О корректировке раздела проекта П-75/22-2-ГСВ

СУ-128 ОАО «Трест № 15 «Спецстрой» совместно с ООО «Евротехпром» просит внести изменение в проектную документацию П-75/22-2-ГСВ по объекту 21.70.14.02 "Экспериментальный многофункциональный комплекс «Северный берег». Котельная и сети теплоснабжения (участок 1). 2 очередь строительства" касательно применения труб бесшовных холоднодеформированных по ЕОСТ 8734-75/В ГОСТ 8733-74 для прокладки сбросных газопроводов Г5 и Г6. По причине отсутствия возможности закупки, соответствующим требованиям Правил по обеспечению промышленной безопасности в области газоснабжения Республики Беларусь, а именно разрешения на применение на потенциально опасных объектах газораспределительной системы и газопотребления. Взамен трубы стальной электросварной прямошовной Ø22x2.5 мм ГОСТ 10704-91/В-СтЗсп2 ГОСТ 10705-80, труба бесшовная холоднодеформированная Ø22x3.0. Взамен трубы стальной электросварной прямошовной Ø27x2.5мм ГОСТ 10704-91/В-СтЗсп2 ГОСТ 10705-80, труба бесшовная холоднодеформированная Ø27x3.2 ГОСТ 8734-75/В ГОСТ 8733-74. Взамен трубы стальной электросварной прямошовной Ø32x2.5мм ГОСТ 10704-91/В-СтЗсп2 ГОСТ 10705-80, труба

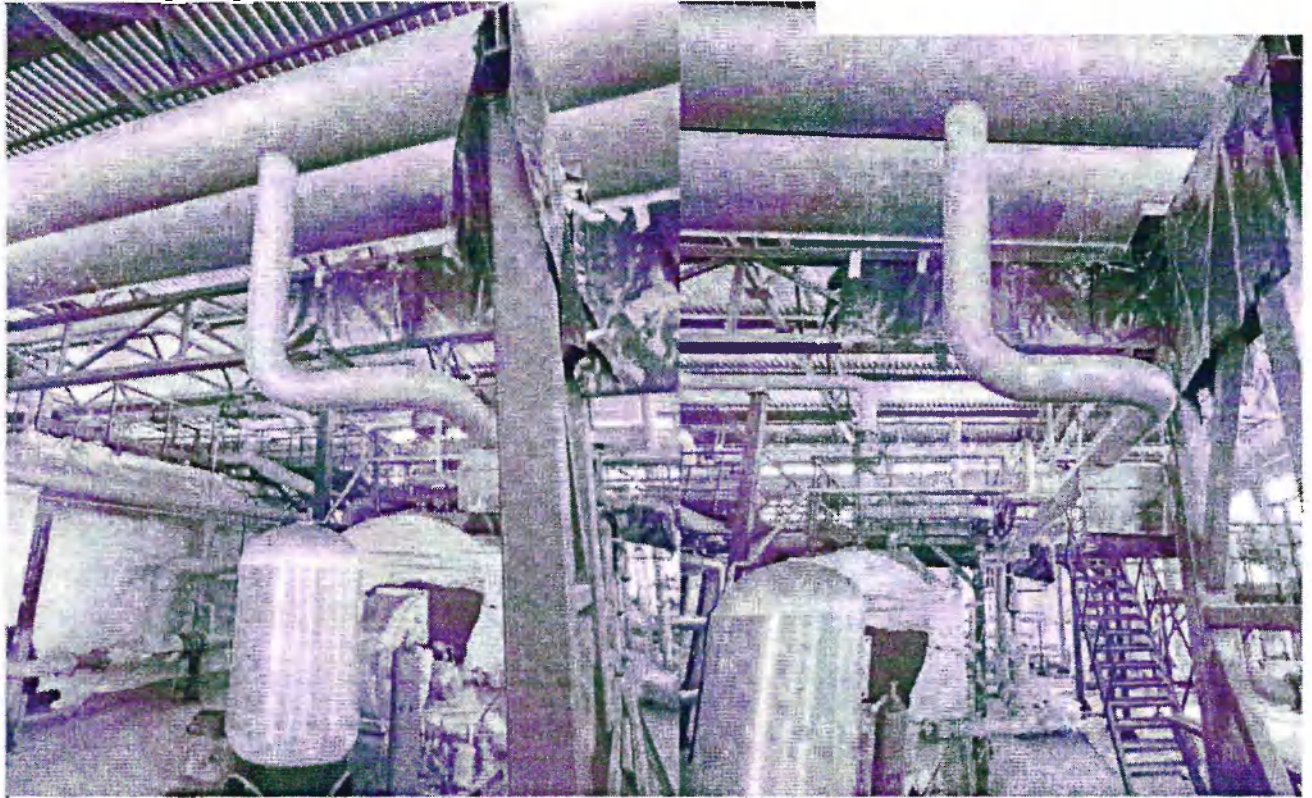
Также просим согласовать изменение трассировки газопровода Г2 $\text{Ø}159 \times 4.5$ мм поагрегатного учета котла К2.1, в осях Г-Д/3-4 (опуск Г2, $\text{Ø}159 \times 4.5$ мм, на отм.+2,710) в связи с попаданием врезки в сварочный стык коллектора Г2 $\text{Ø}426 \times 10.0$ мм.
